## Акт осмотра

**Объект:** *СТК «Горная карусель» на отметке плюс 540 и 960 метров над уровнем моря, включая инженерные сети, технические сооружения, здания и прилегающие к ним территории, расположенного по адресу: РФ, Краснодарский край, город Сочи, Адлерский район, с. Эсто-Садок, северный склон хребта Аибга.*

**Подобъект:** Гостиница –Горки Плаза Вест (36)

Мы, нижеподписавшиеся, составили настоящий акт о том, что произведен комиссионный осмотр уличных террас отеля «Горки Плаза Вест».

3-й этаж

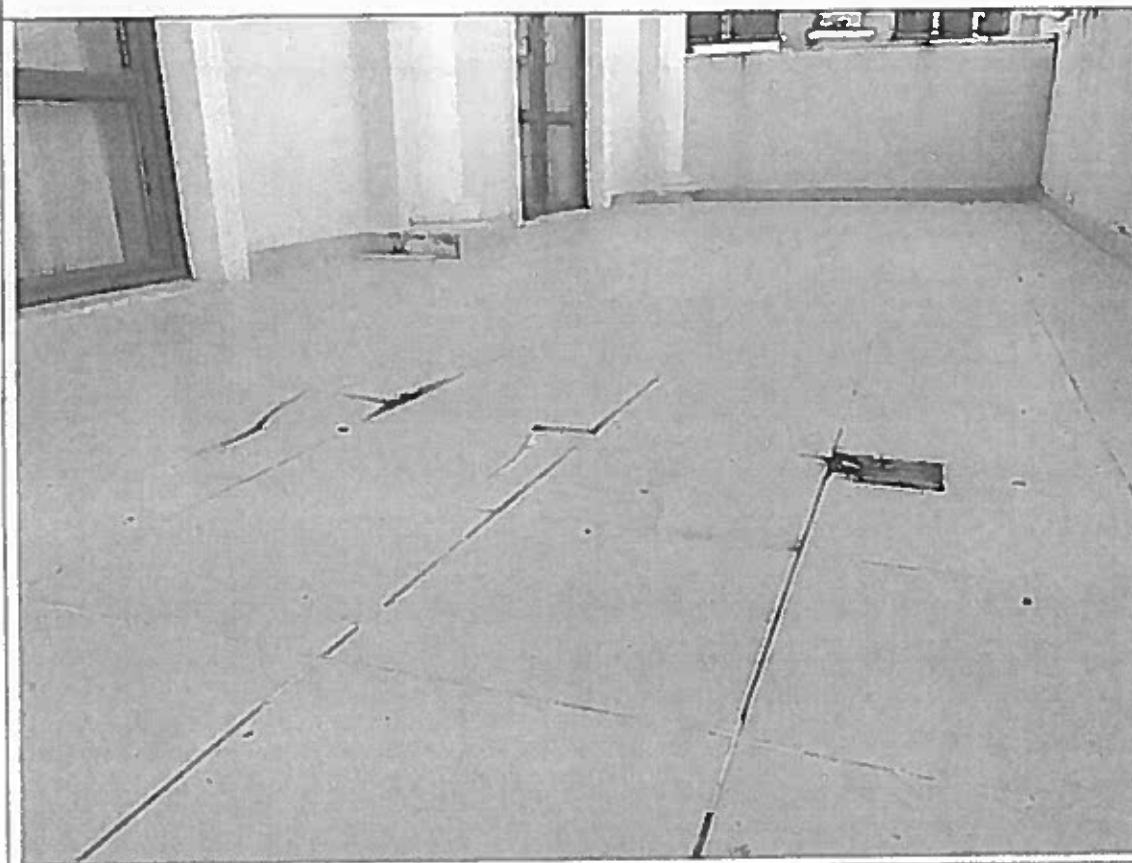
- Отслоение плитки, трещины;
- Имеется контр уклон к ливневым трапам;
- Трапы ливневой канализации выполнены с зауженным диаметром трубы – 30мм;
- Отсутствует подогрев трапов.

- Выполнить разуклонку террас;
- Выполнить гидроизоляцию террас с заходом на стену и парапет;
- Заменить существующие трапы с использованием трубы водоотведения не менее  $d=100$  мм;
- Произвести замену напольного покрытия;
- Смонтировать подогрев ливневой канализации.
